Addendum

**Demande de permis d'urbanisme modificatif (CoBAT, art 191)
pour un projet de construction d'une salle multisport et
aménagement des abords sur le site
du centre scolaire Saint-Adrien Val Duchesse**

Schoolgat n°5 à 1050 Ixelles

Décembre 2025

Figure 1 : Plan d'implantation – projet initial

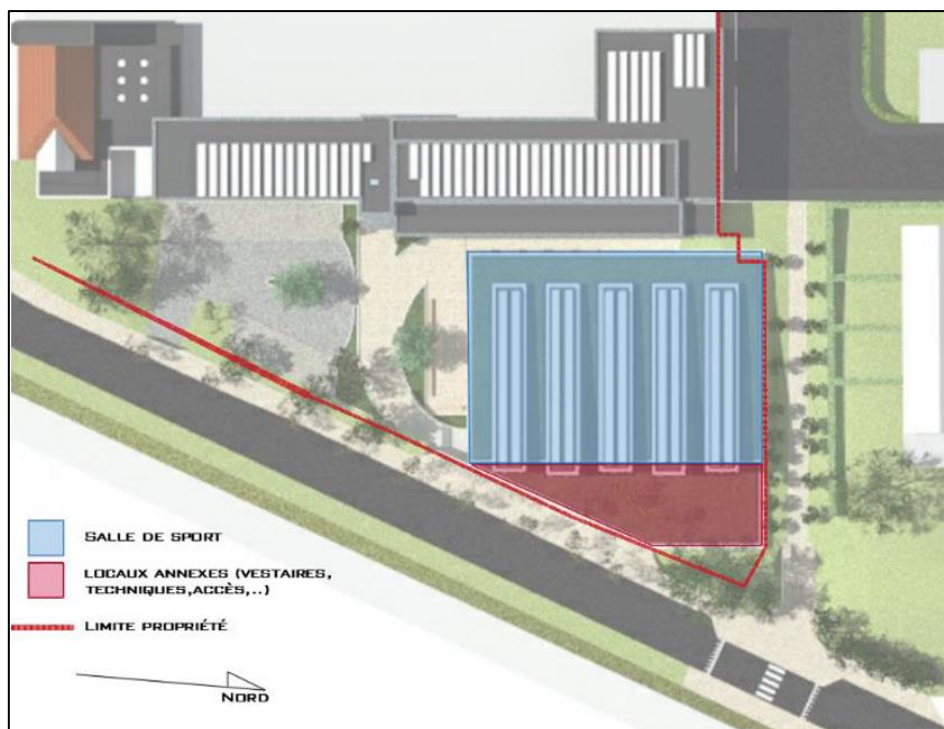
Du point de vue de l'implantation, le bâtiment est réduit à la fois en longueur et en largeur permettant de passer d'une emprise au sol de 1.512 m² à 1.186 m², soit une réduction de 326 m² (voir figures en page 6).

Figure 4 : Augmentation de l'écart avec le bâtiment existant

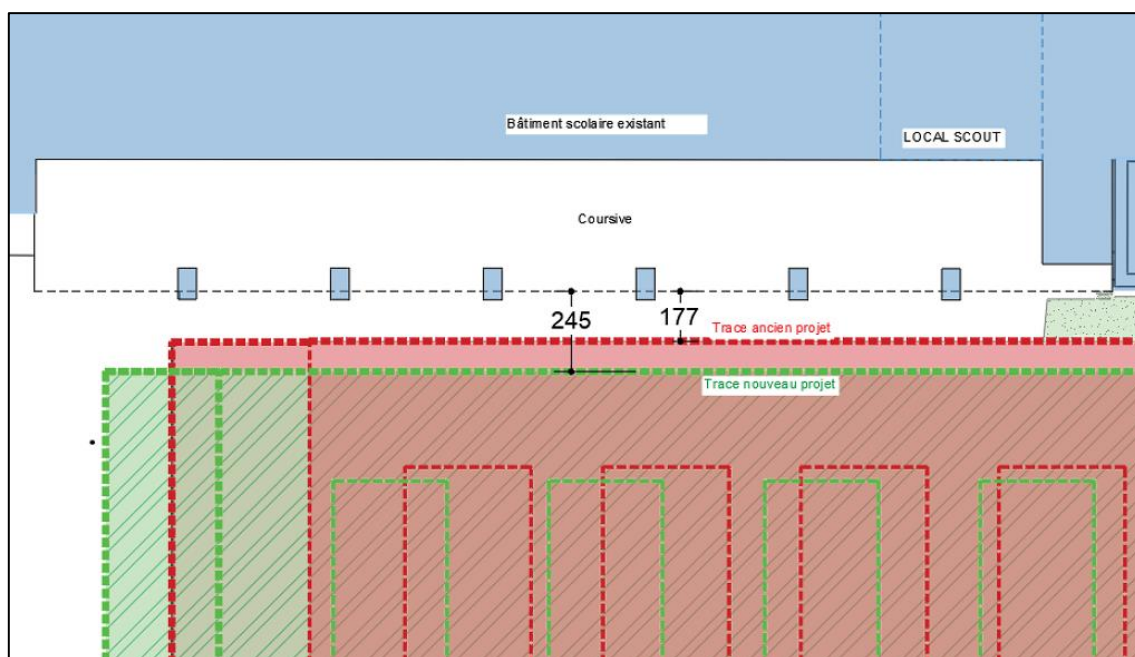
La nouvelle implantation du volume permet par ailleurs d'augmenter l'espace libre entre le bâtiment existant et la nouvelle construction : l'écart, auparavant de 1,77 m, est désormais porté à 2,45 m. Cette augmentation améliore notablement l'apport de lumière naturelle dans cet espace interstitiel et contribue à une meilleure qualité spatiale, tant en termes de perception visuelle que de confort d'usage.

La nouvelle implantation du volume permet par ailleurs d'augmenter l'espace libre entre le bâtiment existant et la nouvelle construction : l'écart, auparavant de 1,77 m, est désormais porté à 2,45 m. Cette augmentation améliore notablement l'apport de lumière naturelle dans cet espace.

Figure 5 : Coupes longitudinales comparatives

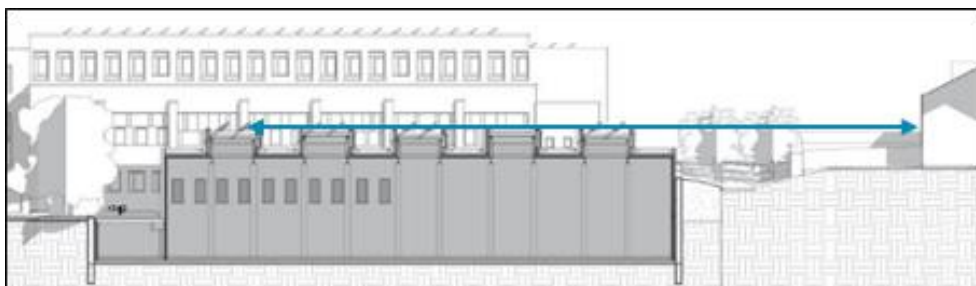
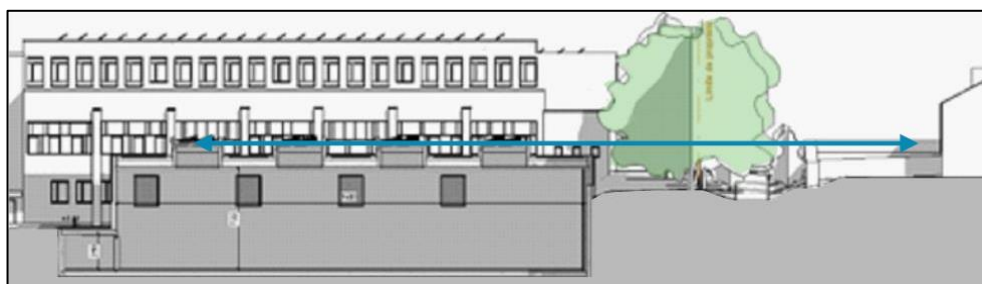
Du point de vue de la volumétrie, le projet modifié demeure fidèle au concept initial.

- le maintien de la ligne d'horizon pour les riverains de la rue Schoolgat avec, dans le projet modifié, le maintien du talus boisé ;
- la préservation des vues depuis les habitations voisines ;
- l'absence d'impact sur l'éclairage naturel des classes situées au niveau +1 du bâtiment existant. En effet, le niveau d'acrotère de la salle ne dépasse pas le seuil des fenêtres des classes, assurant des apports lumineux optimaux et une vue dégagée.

Figure 7 : Figures comparatives de l'aménagement aux abords de l'entrée du bâtiment

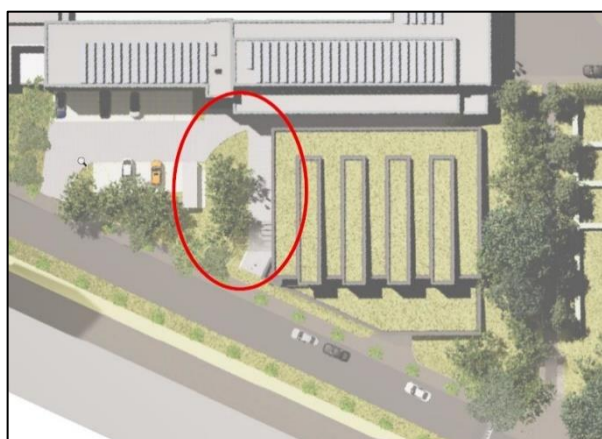
Du point de vue paysager, outre les impacts positifs des modifications apportées au bâtiment et exposés ci-avant, on notera le réaménagement de l'espace situé face à l'accès principal au bâtiment. Ces abords seront simplifiés et feront une plus grande place à la végétation. Le chemin d'accès est aménagé sur la toiture plate des locaux enterrés, ce qui permet de libérer, en contre bas, une large zone en pleine terre le long du bâtiment.

Figure 10 : Localisation des installations techniques

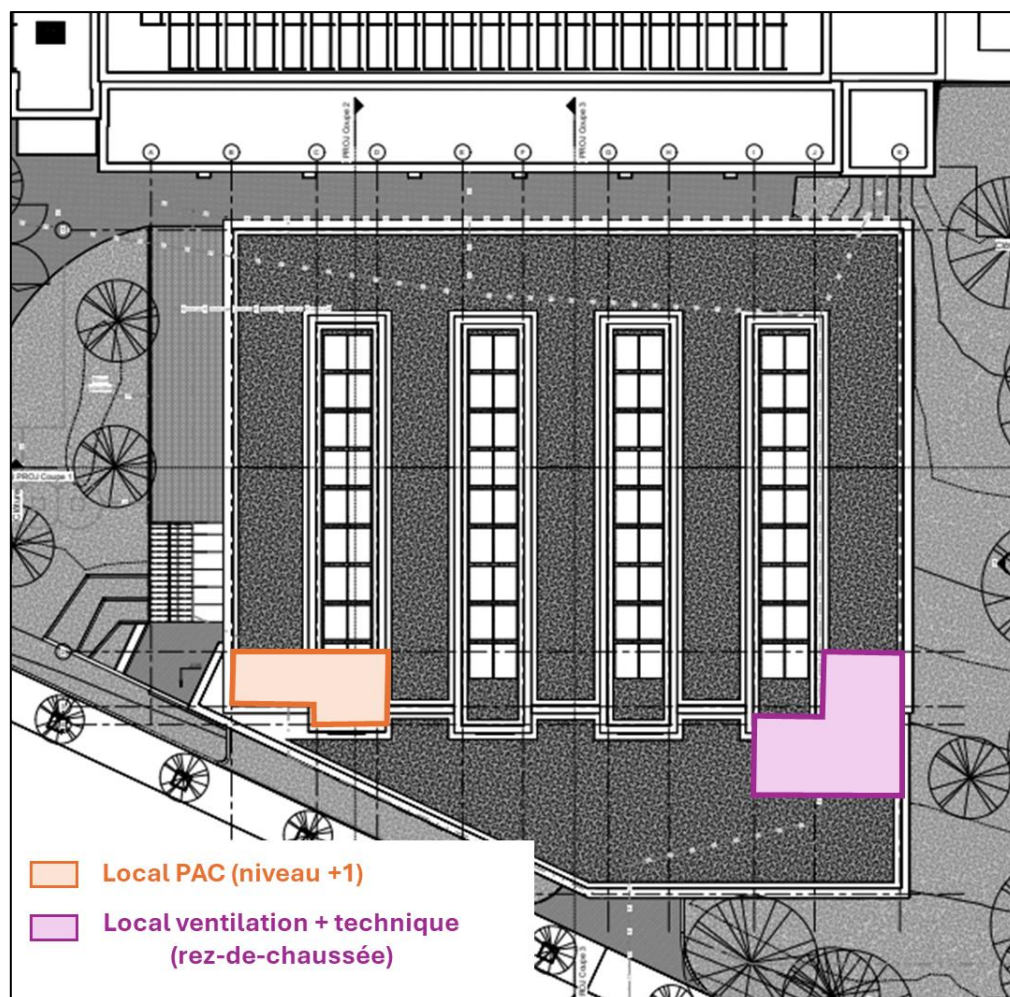
Des panneaux photovoltaïques sont prévus en toiture de la nouvelle salle multisport. Le projet modifié comportera une modification du nombre de panneaux passant à 72 panneaux disposés en ligne sur la toiture pour une production totale de 28,8 kWc. La production totale est donc réduite tout comme les besoins en électricité par rapport au projet initial. Le nouveau projet maintiendra donc l'utilisation de sa propre énergie renouvelable, réduisant les consommations en électricité du réseau.

Le groupe de pulsion/extraction installé passera à un débit moindre de 5.470 m³/h. Le local de ventilation sera déplacé au rez-de-chaussée au nord du bâtiment (voir figure 10) et disposera d'une surface augmentée (43,79 m²).

Figure 11 : Localisation des prises et rejet d'air de la PAC et groupe de ventilation

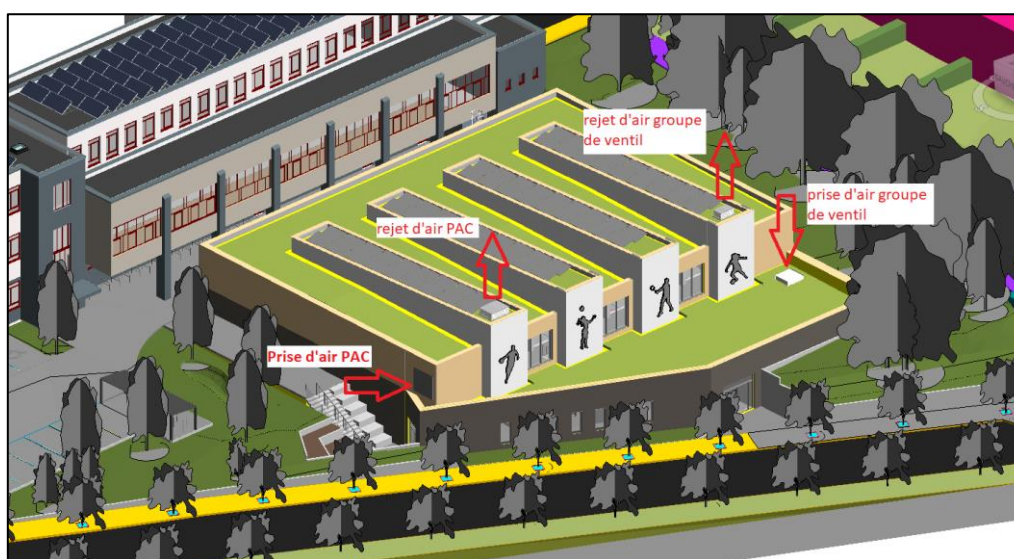
Le projet modifié réduira le débit du groupe d'extraction/pulsion à 5.470 m³/h. La localisation sera également déplacée au nord de la salle au rez-de-chaussée.

Le nouveau projet modifiera la localisation des prises et rejets d'air (voir figure 11). Le groupe de ventilation disposera d'une prise d'air frais au niveau de la partie basse du bâtiment au nord, plus proche des habitations voisines que dans le projet initial. Le rejet d'air vicié se fera, quant à lui, au-dessus du local de ventilation sur la partie haute du bâtiment.

Figure 14 : Evolution du projet concernant les arbres à abattre

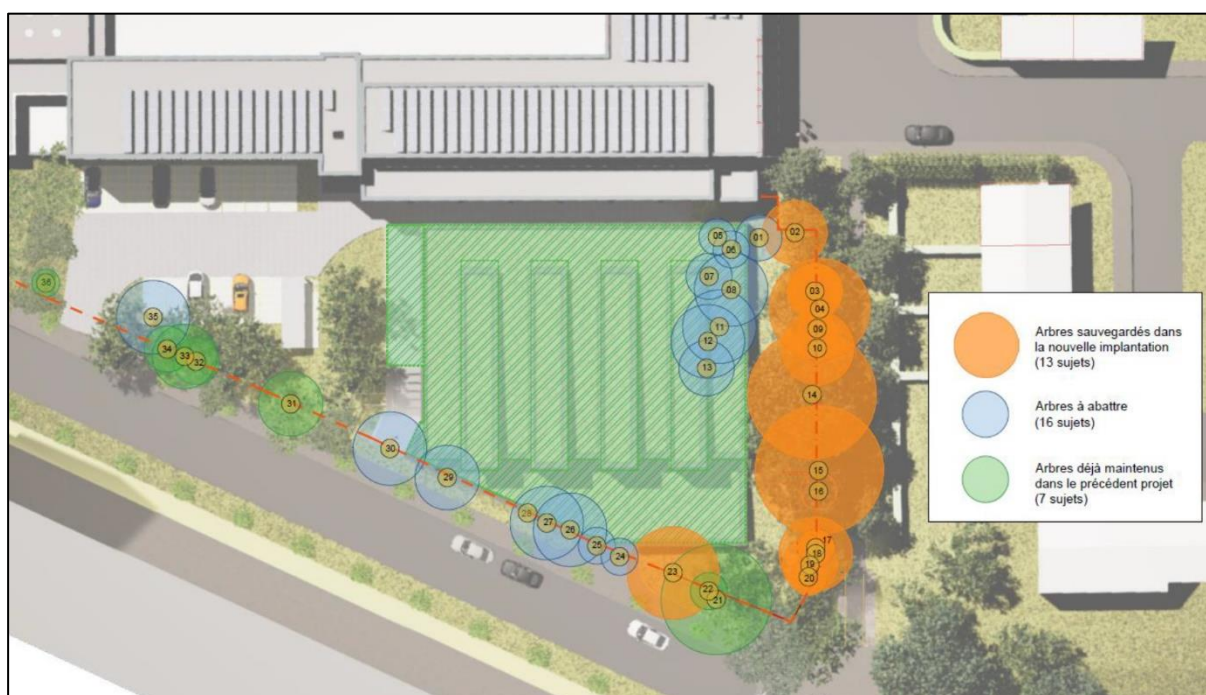
Le projet modifié permet donc de n'abattre que 16 individus sur les 36 arbres à haute tige qui ont fait l'objet du diagnostic arboré, contre 27 dans le projet initial, soit une réduction significative de l'impact sur le couvert végétal existant.

Figure 16 : Evolution du CBS+ situation existante/situation projetée

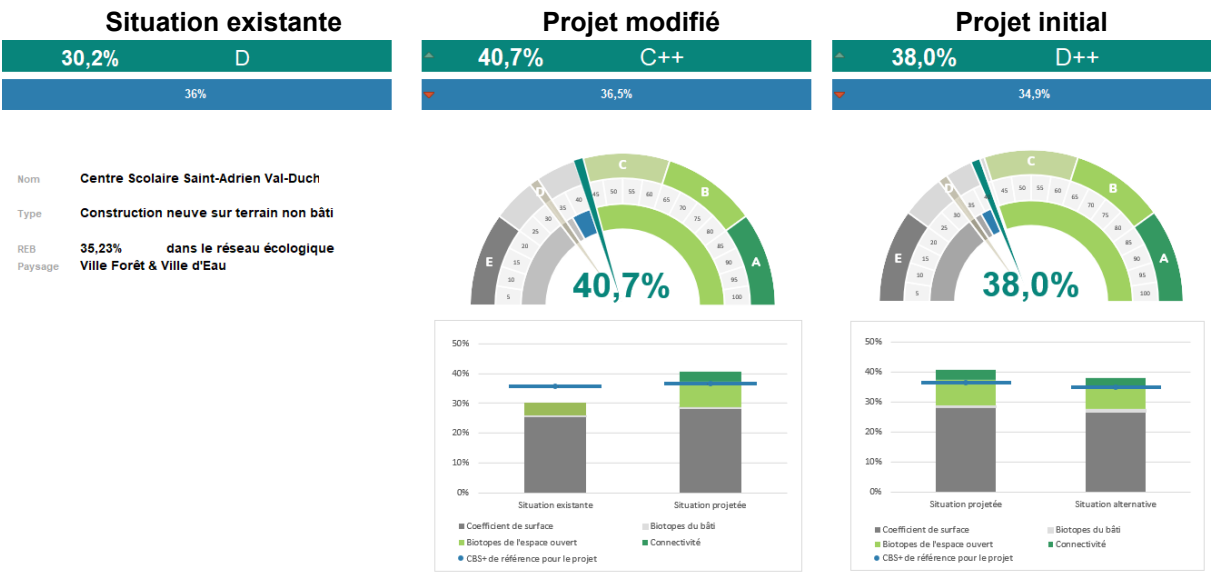
Le CBS+ calculé pour le projet modifié est de 40,7 % et un score de C++ est attribué au site.
Le CBS+ calculé pour le projet initial était de 38,0 % et un score de D++ était attribué au site.

Le CBS obtenu est donc meilleur dans le cadre du projet modifié et demeure supérieur au CBS+ de référence qui est de 34,9 %.

Figure 17 : Surface considérée pour le calcul du CBS+ - projet modifié

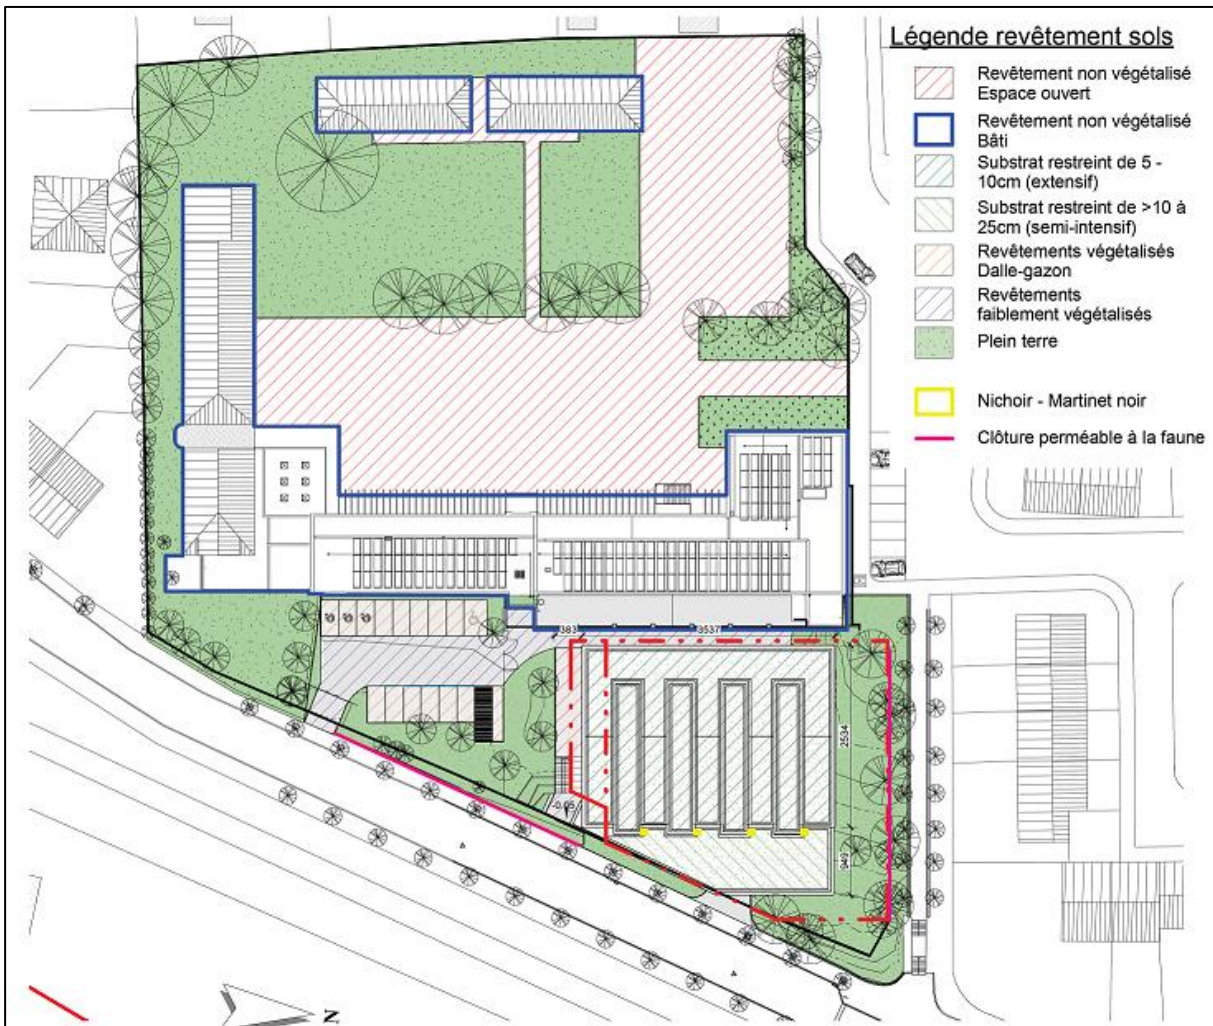
Le calcul du CBS+ a été réalisé sur l'ensemble de la parcelle de l'école. Les surfaces prises en compte sont celles renseignées sur le plan d'aménagement paysager des abords et schématisées à la figure suivante.
